**COMUNE DI PIANCASTAGNAIO**  
*Provincia di Siena*

**RELATIVA ALLA REALIZZAZIONE DI UN POLO ATTREZZATO  
PER LO SVOLGIMENTO DI ATTIVITÀ SPORTIVE, RICREATIVE,  
CULTURALI E NUOVA SEDE DELLA STAZIONE DEI CARABINIERI,  
LOCALIZZATO NEL CAPOLUOGO NELL'AREA COMPRESA FRA IL  
SANTUARIO DELLA MADONNA DI SAN PIETRO E IL CIMITERO**

## **RAPPORTO AMBIENTALE**

**INTEGRAZIONI A SEGUITO DEI CONTRIBUTI PERVENUTI**

*Piano strutturale. Ambiti inedificati in area urbanizzata*

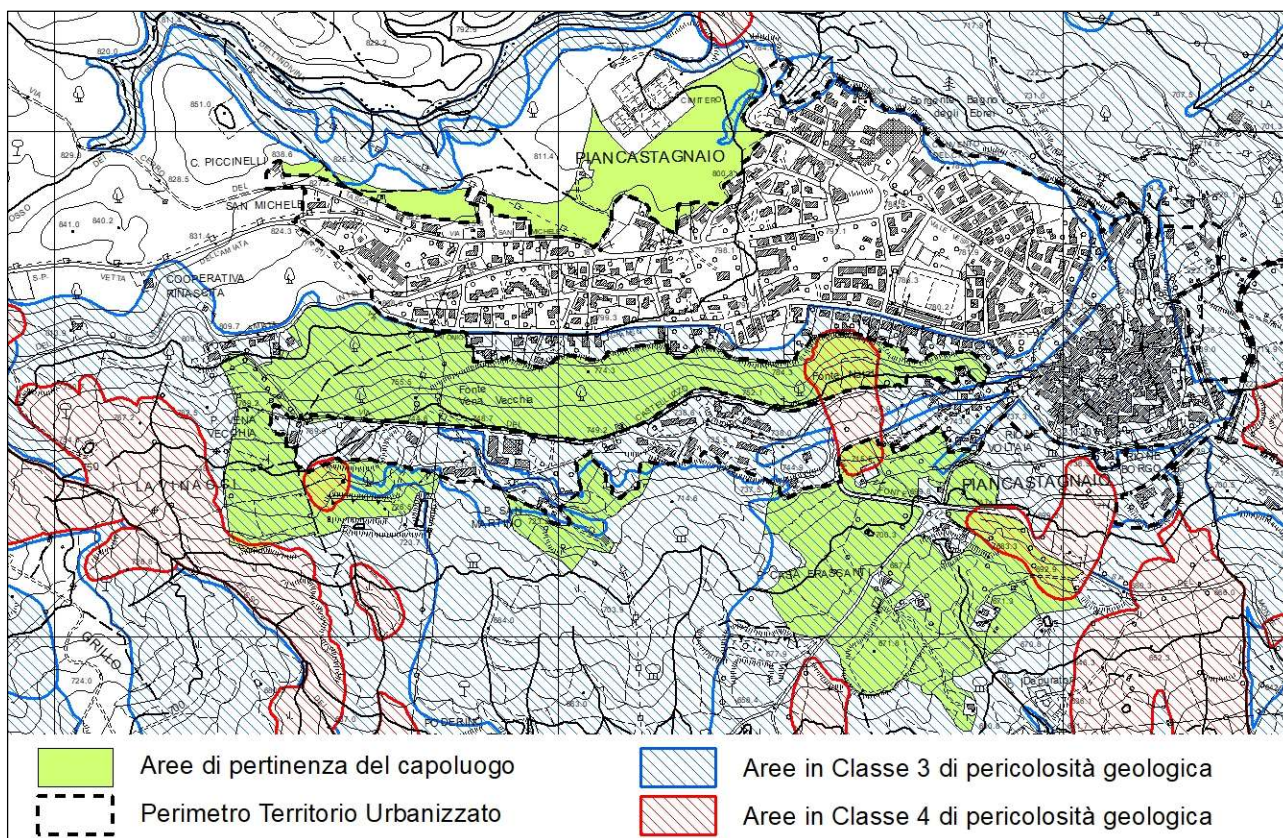
- 3- Il contributo evidenzia come nel Rapporto Ambientale non sia stata svolta una vera e propria analisi delle alternative considerate, al fine di individuare la migliore localizzazione degli interventi previsti dalla variante urbanistica, garantendo allo stesso tempo il minor impatto possibile sull'ambiente, sottolineando l'utilità di effettuare tale analisi, a fronte del carattere di eccezionalità definito dalla legge in relazione agli interventi di trasformazione boschiva.

2.3. Si riporta di seguito una sintesi delle considerazioni svolte in relazione alle scelte localizzative degli interventi previsti dalla variante.

Come descritto nella documentazione, la costituzione di un Polo attrezzato per lo svolgimento di attività sportive, ricreative e culturali trova la sua definizione all'interno di una strategia generale di valorizzazione e potenziamento del sistema di spazi, servizi e attrezzature di interesse collettivo del capoluogo. Tale strategia trova la sua definizione nel PS, che indirizza il PO alla definizione di un progetto organico a valenza urbanistica, che prenda in considerazione l'insieme degli spazi e dei luoghi pubblici e di uso pubblico quale sistema integrato (Parco urbano), da sottoporre a interventi di riqualificazione, valorizzazione e potenziamento. Coerentemente, il PS ha individuato tra le azioni strategiche da attuarsi nel capoluogo l'incremento della dotazione di servizi e attrezzature destinate ad attività sportive, ricreative, culturali, attraverso la realizzazione di un polo attrezzato capace di connotarsi come elemento caratterizzante all'interno del progetto organico complessivo e finalizzato alla risoluzione delle attuali problematiche (logistiche ed economiche) legate alle strutture sportive esistenti all'interno del centro urbano in termini di difficoltà di adeguamento alle attuali esigenze, con particolare riferimento allo svolgimento del Palio cittadino all'interno del campo sportivo comunale.

A questo proposito, si rileva che già in sede di PS si è proceduto a una prima scelta localizzativa, individuando nelle aree di pertinenza del capoluogo (quindi all'esterno del territorio urbanizzato) l'ambito territoriale di riferimento per il reperimento delle aree potenzialmente adatte.

Tale scelta discende dalla presa d'atto dell'assenza, all'interno del territorio urbanizzato, di aree compatibili, per caratteristiche e dimensioni, alla realizzazione del polo attrezzato.

Tra gli *Ambiti ineditati in area urbanizzata* individuati dal PS, infatti, sono presenti soltanto due aree di una certa consistenza, localizzate lungo il viale Fonte Natali e riportate nella figura precedente. Entrambe le aree hanno dimensioni insufficienti (misurano rispettivamente  $m^2$  5.770 e  $m^2$  8.600 circa) per ospitare il polo attrezzato. Anche l'ipotesi di destinare una delle aree alla sola realizzazione della palestra polivalente, prevedendo la localizzazione della pista per il Palio in altra sede, è stata ritenuta poco percorribile, anche a fronte delle risultanze emerse in fase di valutazione del PS, dove diversi contributi forniti dagli enti competenti (in particolare la Regione Toscana e la Soprintendenza di Siena) indicavano l'opportunità di mantenere tali aree ineditate, preservandole quali aree verdi. L'Amministrazione ha convenuto di recepire tali indirizzi, limitando gli interventi ammessi in tali ambiti a interventi di sistemazione rivolti al miglioramento dell'accessibilità e della fruibilità delle aree, attraverso progetti unitari finalizzati a favorire usi pubblici compatibili con la natura dei luoghi, escludendo modifiche significative al livello di permeabilità dei suoli. Coerentemente il PO, attualmente in fase di adozione, ha destinato tali aree a verde pubblico, con sistemazioni funzionali ad utilizzarle, rispettivamente, quale area di raccolta per motivi di protezione civile e plateatico e quale area sistemata a parco, minimamente attrezzata per consentire lo sgambettamento cani. Tali aree, pertanto, costituiscono due ulteriori elementi del progetto generale degli spazi pubblici richiamato in premessa. In questo contesto, la disciplina strategica del PS ha demandato al PO l'individuazione, all'interno delle aree di pertinenza del capoluogo, dell'ambito ove realizzare il polo attrezzato (PS, *Disciplina di Piano*, art. 45.4, c. 7).
